RA6M5 グループ

RA6M5 MCU グループ用評価キット EK-RA6M5 v1
Errata

Renesas RA ファミリ
RA6 シリーズ

図 1 ブレイクアウトピンヘッダ J1、J2、J3、J4

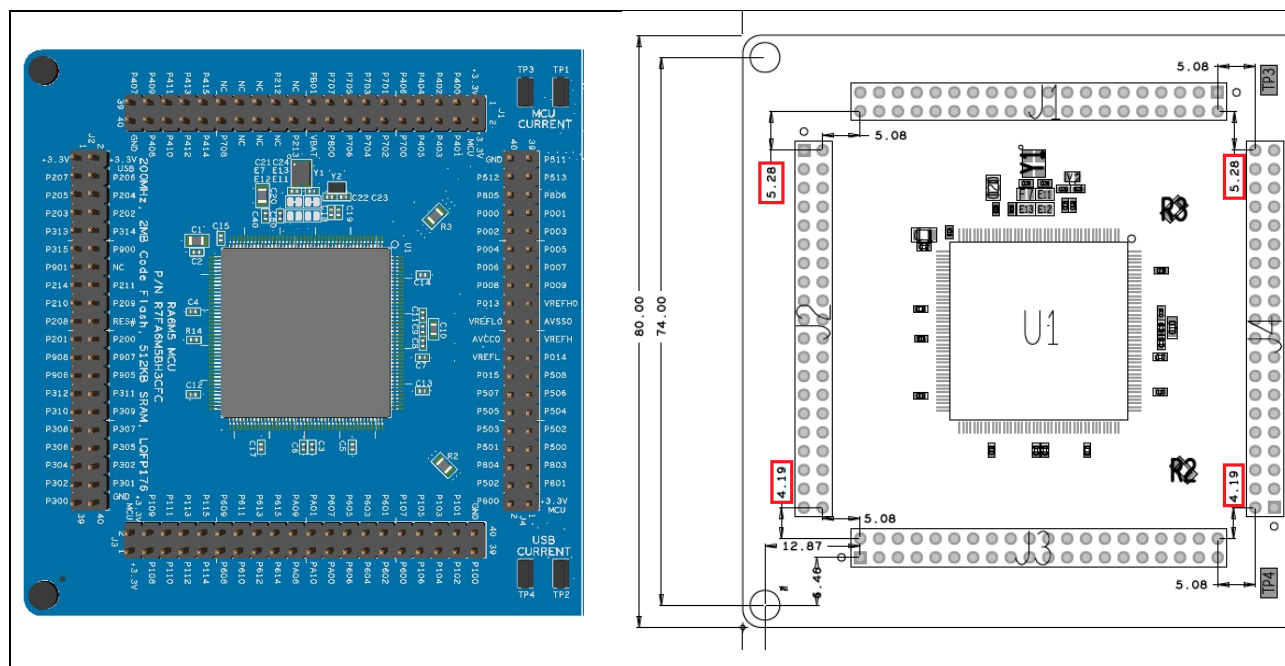
EK-RA6M5 ボード上のブレイクアウトピンヘッダ J1、J2、J3、および J4 は、汎用プロトタイピングボード（ピギーバックボード）を容易に配置できるよう、0.1 インチグリッドに整列するように設計されています。

寸法図を参照すると、J1 および J3 が一方の軸に沿ってグリッドに整列していないことがわかります。

なし。ブレイクアウトピンヘッダは、後期のボードでは 0.1 インチグリッドに整列するように配置が変更されています。

図 2 MCU UID の先頭ゼロが表示されない

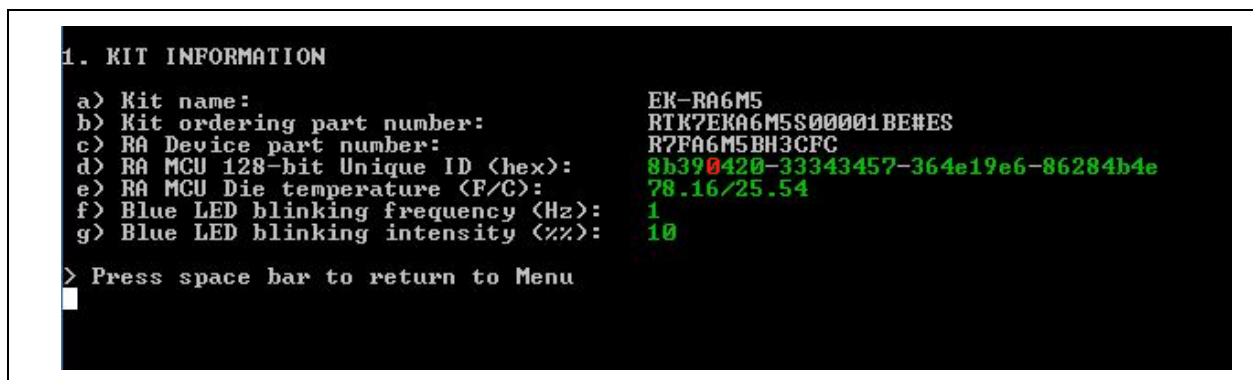
Flash メモリレジスタ UIDRn は、個々の MCU を識別するための 16 バイトの ID コード（ユニーク ID、UID）を格納する読み出し専用レジスタです。場合によっては、ボードに書き込まれている Quick Start Software がデバイス UID を誤って表示することがあります。

UID は「Kit Information」内に、以下の例のように 4 バイト値の並びとして表示されます（例：bbbb-bbbb-bbbb-bbbb）。ただし、任意のバイトが「0000nnnn」の形式、すなわち先頭にゼロを含む場合、その値は表示されません。

なし。後期のボードに書き込まれている Quick Start Software は、正しいデバイス UID を表示するように更新されています。

図 3 USB High Speed 用 33Ω 直列抵抗 (R83 および R84)

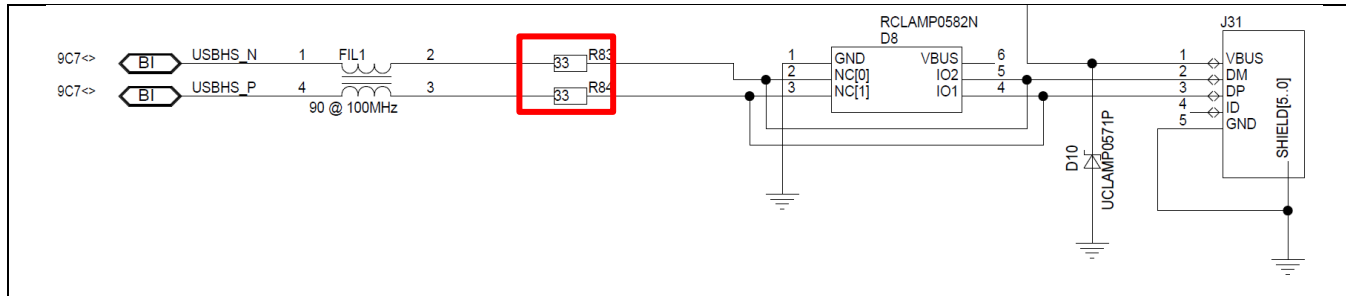
USB High Speed ポート (J31) の両データピンは、33Ωの抵抗 (R83 および R84) を介して MCU に接続されています。これが原因で、USB 3.0 ポートとの接続で問題が発生する場合があります。これらの抵抗を 0Ω 抵抗に置き換えることで、この問題は解消されます。

図 4 USB High Speed R83 および R84

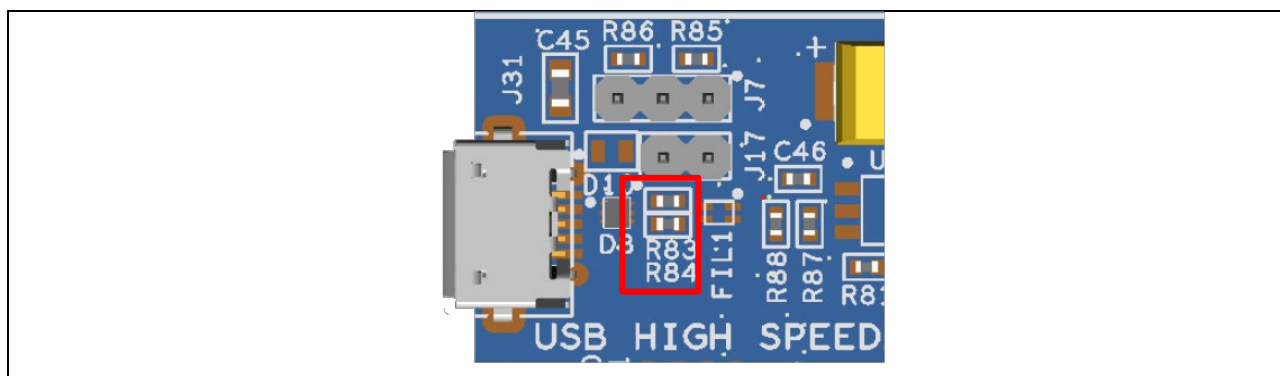
USB High Speed (J31) を使用する場合は、機能する USB ポートを使用するか、R83 および R84 の抵抗をショートしてください。

図 5 USB High Speed 0Ω 直列抵抗 (R83 および R84)

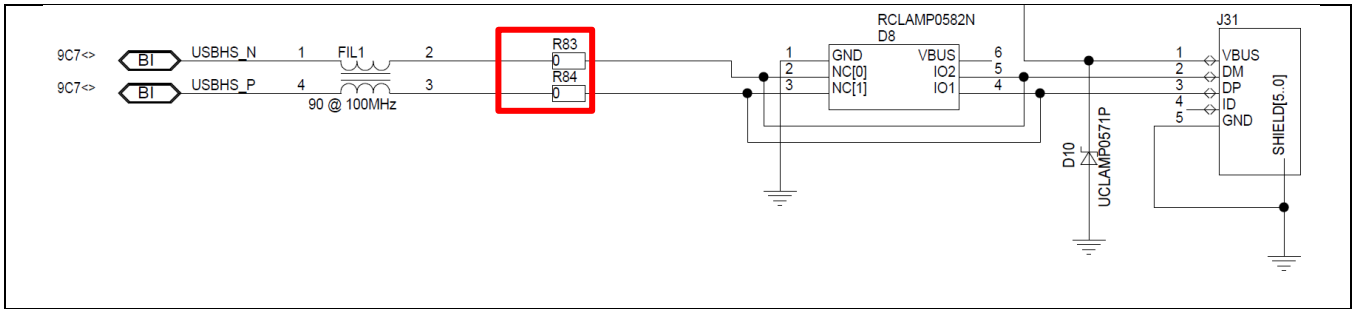
すべての新しいバージョンでは、R83 および R84 の 33Ω 抵抗は 0Ω 抵抗に置き換えられています。

図 6 P303 ではなく P302 と誤表記された EK-RA6M5

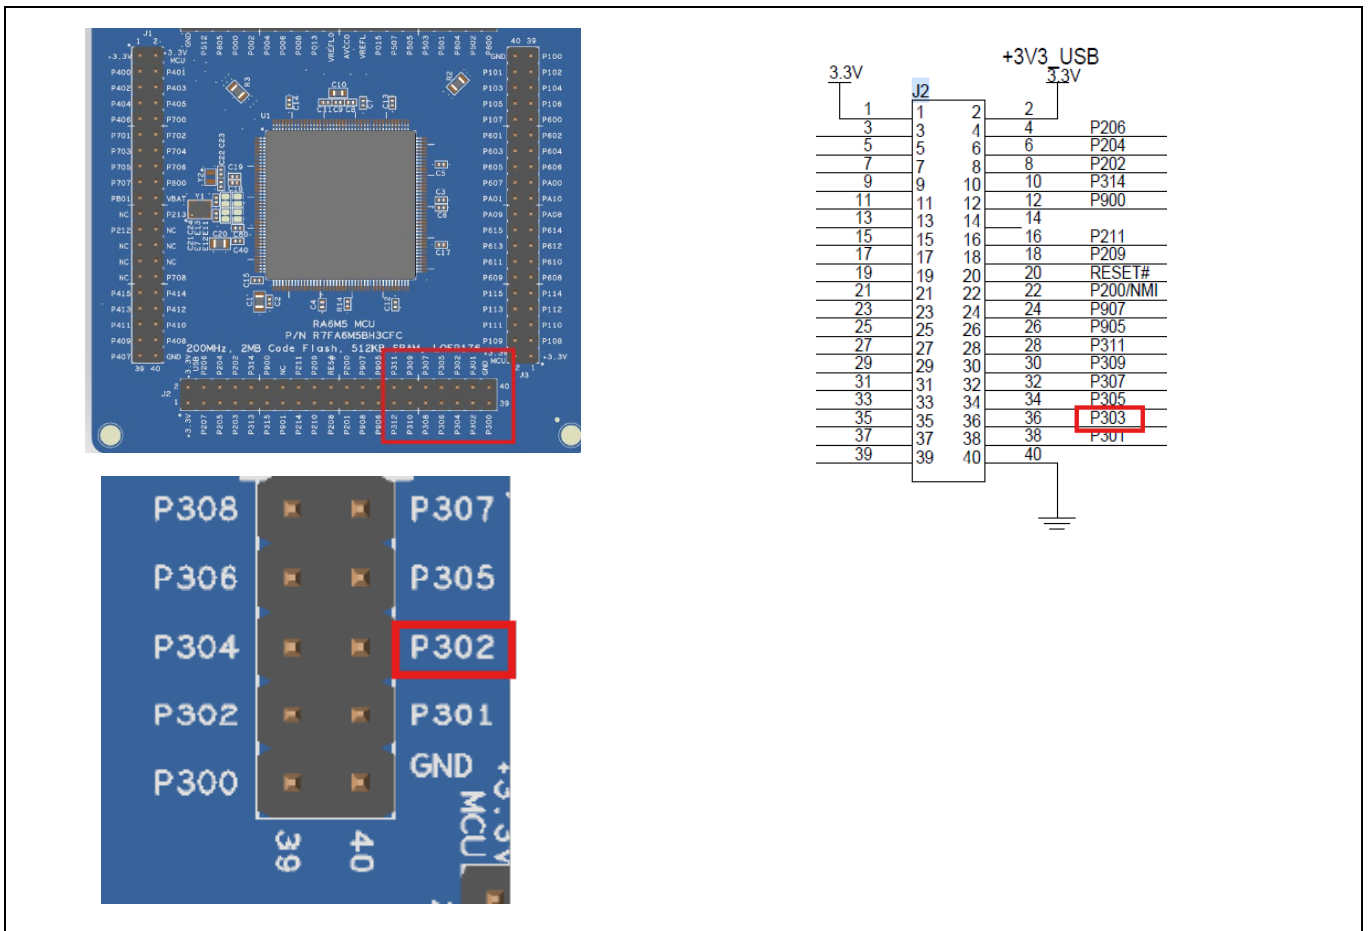
MCU ピンヘッダ J2 において、ピン 36 のラベルが誤っています。

本来は P303 であるところが、P302 と表示されています。なお、回路図は正しい内容となっています。

ピン 36 は P303 として扱ってください。詳細が必要な場合は回路図を参照してください。

今後製造のボードでは、ピンの表示誤りが修正され、正しいピン番号が印字されます。
